TECHNICAL BULLETIN 015

13/07/2006

MOTORES FIAT 1.9 JTD / INFORMACIÓN SOBRE LA CORREA

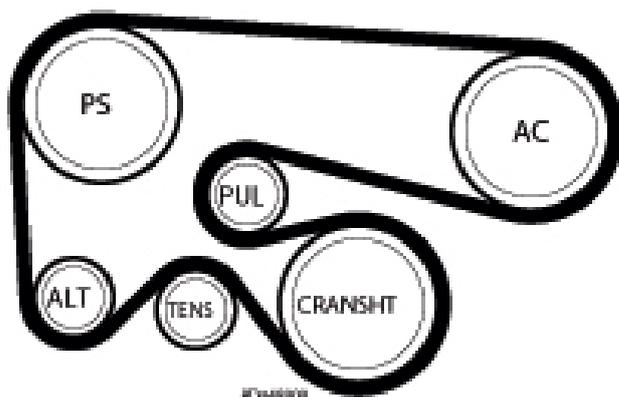
En diferentes modelos del Grupo Fiat, equipados con el motor 1.9 JTD y compresor de aire acondicionado en la transmisión, se han realizado varios ajustes al sistema de transmisión de accesorios desde su introducción.

La longitud de la correa, el tensor y las poleas han experimentado pequeños cambios para una mejora continua del rendimiento de la transmisión.

Como resultado, el Grupo Fiat ahora solo ofrece una medida de correa para esta transmisión:

Las referencias del EO/fabricante son 55189679 y 71734476.

La correa de recambio Micro-V® de Gates es **6PK1835XQ**.

Esto significa que la 6PK1840, recomendada anteriormente para algunas de estas aplicaciones, ya no debe ser instalada en esta transmisión 1.9 JTD + AC. Para ver las aplicaciones actuales correctas, consulte nuestro catálogo.
